国等に対する質問書（案）についての意見等一覧

参考資料 2

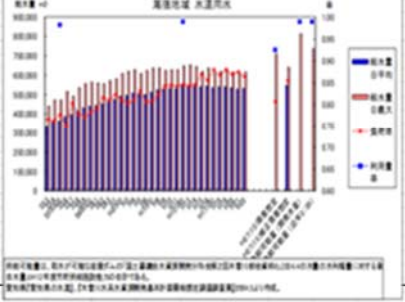
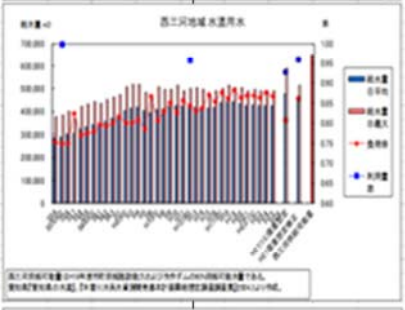
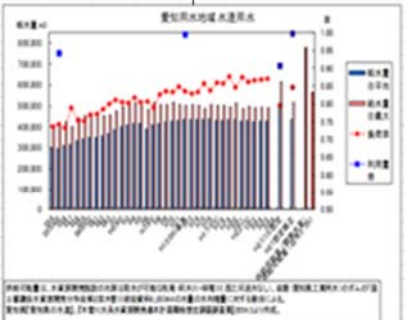
| 整理番号 | 項目 | 質問書(案)に対する御意見 |
|------|----------------------|--|
| ⑥ | 塩水遡上による「塩害」 (P.6) | <p>「塩害」という言葉は、河川を水道水や農業用水の取水目的に限った狭義の領域設定でこそ成り立つ、特殊な表現だとわたしは考えます。</p> <p>河口はもともと塩分濃度の変化が激しく起こる汽水域であります。時には真水になったり、時には海水になったりします。</p> <p>しかしながら、漁業水産分野、一般生活者は神代の昔からそのゆらぎうごめく物理環境から多くの「塩益」を享受してきました。</p> <p>特に河川河口から干潟・浅海域に至る汽水域は、地球上でもっとも生物生産性が高い空間領域であり、人類だけでなくおびただしい種類の生物を産み出し涵養してきたところです。</p> <p>開門調査で世界が欲しがる「塩益」データ</p> <p>愛知県が求める開門調査は、長良河口堰開門による川と伊勢湾とその間の汽水域の環境回復による便益[種類×質×量]を知ることです。「塩害」は回避できます。河口堰は、いちいちも早い常時開門措置(順応的管理)を行ってください。</p> |
